Progetto per la realizzazione di impianto eolico denominato "Poggio alle Pancole" Comune di Lajatico (PI).
Codice della procedura 7874 data di avvio 4-1-2022.

Progetto per la realizzazione di un impianto eolico, denominato "Poggio alle Pancole", costituito da n. 7 aerogeneratori, per una potenza complessiva pari a 42 MW, e delle rispettive opere di connessione alla RTN, da realizzarsi nel Comune di Lajatico (PI). Cod procedura 7874

OSSERVAZIONI – ALLEGATO 3

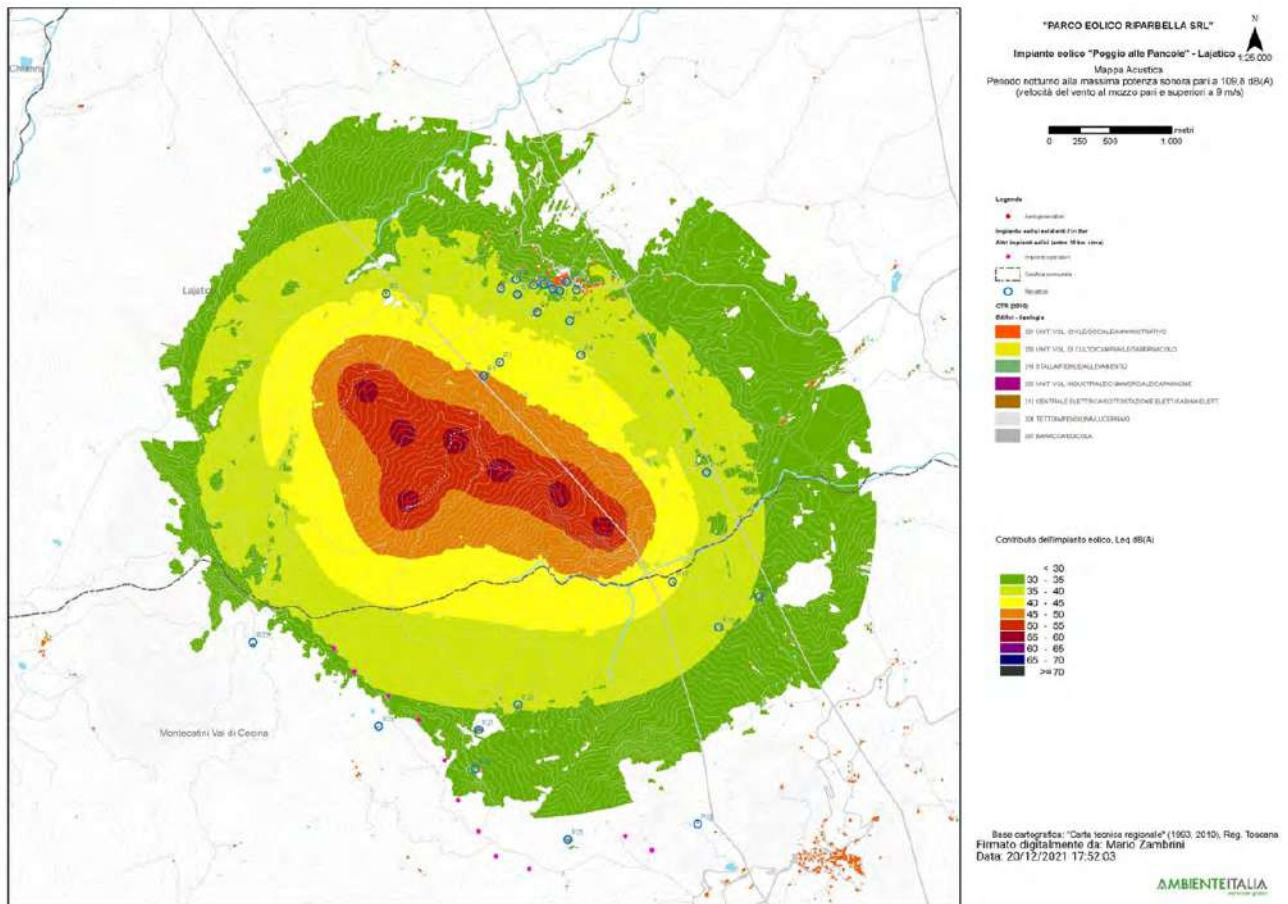
3. Nella valutazione del criterio differenziale a finestre chiuse si fa riferimento a un modello di facciata del fabbricato assolutamente non verosimile: il potere fonoisolante di un vetro 3 mm viene dichiarato 30 dB. Il potere fonoisolante di un vetro 3 mm, basta fare una veloce ricerca in letteratura, non supera i 25 dB e se ragioniamo di infisso nel suo complesso non siamo sopra i 20 dB. L'assunto della stanza 4 metri per 4 metri e volume 43 mc non è assolutamente cautelativo perché le camerette abitabili hanno superfici di calpestio inferiori ai 10 mq e volumi inferiori ai 30 mc. In ogni caso è pieno di stanze con superficie di calpestio inferiore ai 16 mq, basta una qualsiasi camera matrimoniale. La stima dell'indice dell'isolamento di facciata è quindi del tutto sovrastimata, quindi errata e porta a dichiarare che il livello di rumore ambientale a finestre chiuse è inferiore al limite di applicabilità sia di giorno che di notte. Ciò non è corretto e, in situazioni di bassa rumorosità residua come stimata/misurata dai tecnici, quando il differenziale si applica, SI SUPERA. Risulta evidente che senza l'assunto della valutazione errato dell'isolamento di facciata il criterio differenziale a finestre chiuse risulta superato.

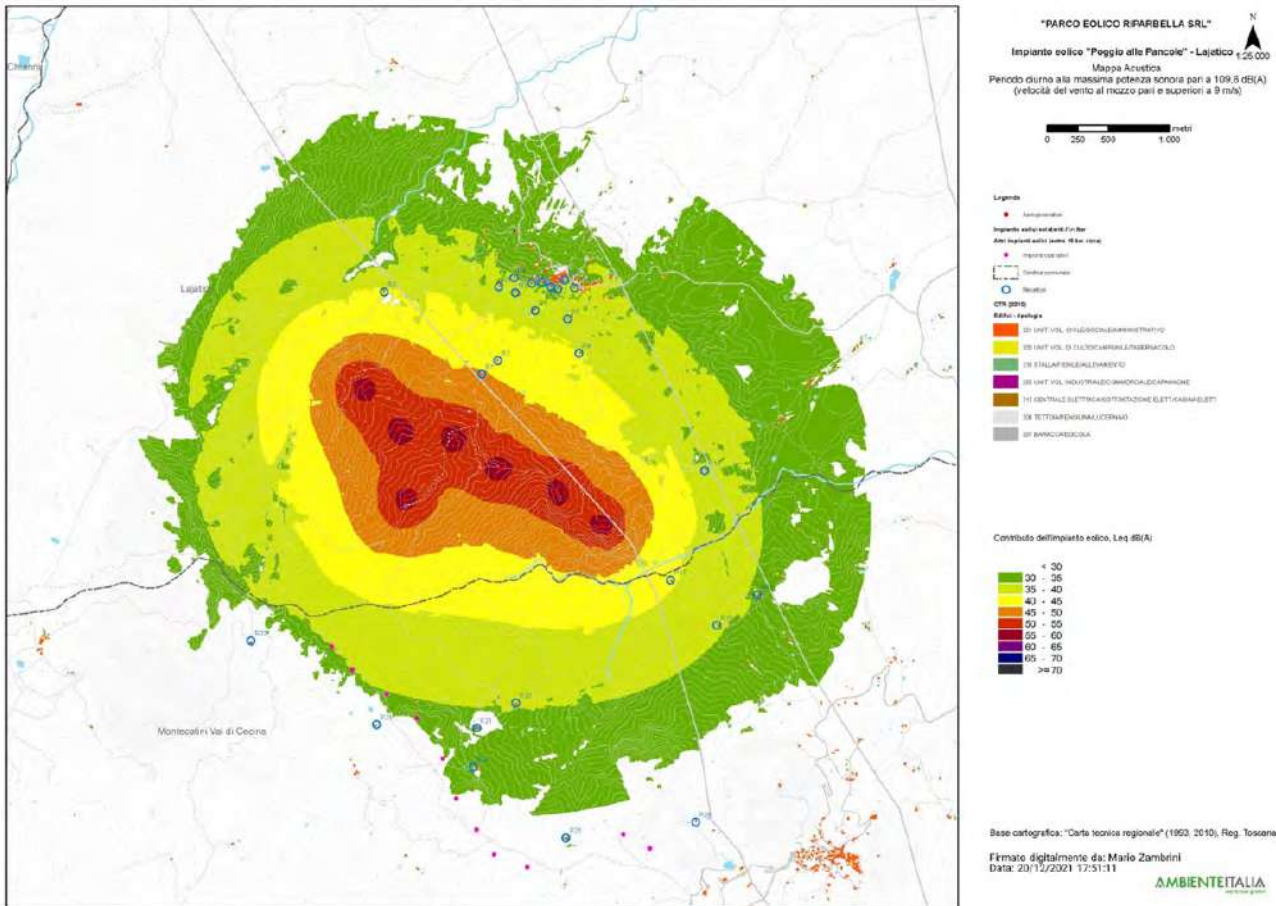
4. L'osservazione ancora più cogente riguarda l'assunto dell'abbattimento di una parete a finestre aperte pari a 10 dB. 10 dB di abbattimento, prova qualsiasi misura che si possa fare in qualsiasi situazione, può andare bene in caso di parete molto grande, di importante R_w e con finestra piccola, inferiore al 5% della superficie finestrata. Già una stanza normalissima di una cameretta con finestra 1,2x1,4, mediante misura a 1 m dalla facciata in esterno e una all'interno con fonometro a 1 m dalla finestra aperta e oltre 1 m dalle altre superfici riflettenti microfoni a 1,5 m di altezza non presenta abbattimento del rumore superiore a 6 dB, a meno di non avere all'interno un ambiente sovraccarico di arredi solo fonoassorbenti in una condizione assolutamente non realistica. Se poi ci spostiamo a una camera con una banale porta finestra da 1,2mx2,4m si perde un ulteriore dB di abbattimento e in situazioni, che esistono tranquillamente, di infissi ampi (tipo 1,8x2,4 o 2x2,4 o anche oltre) si arriva a situazioni in cui l'unico abbattimento che offre la parete è la riduzione di 3 dB dati dai coefficienti di riflessione di facciata. Coefficiente di riflessione di facciata che, oltretutto, qui non risulta valutato.

Se ne deduce che ipotizzando un abbattimento delle pareti inferiore a quello della valutazione e conforme alle stime riportate il criterio differenziale a finestre aperte si applica e SI SUPERA, sempre con riferimento ai bassi livelli di rumorosità registrati e che sono caratteristici della zona.

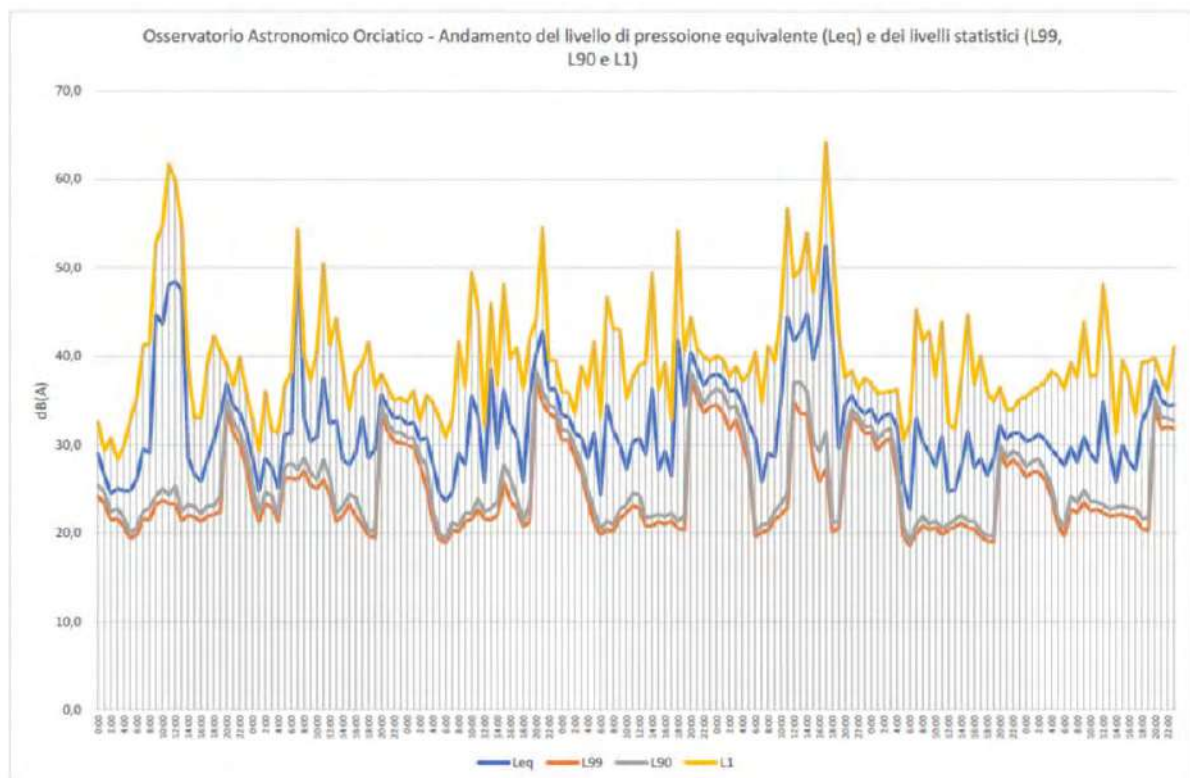
pagina 28 che in corrispondenza di livelli di pressione equivalente Leq intorno ai 45 dB(A), i livelli

di pressione istantanea L1 si aggirano intorno ai 63 e 65 dB(A) o comunque superiori a 50 dB(A) e questo per periodi di 4 e 9 ore, quindi per buona parte della giornata.
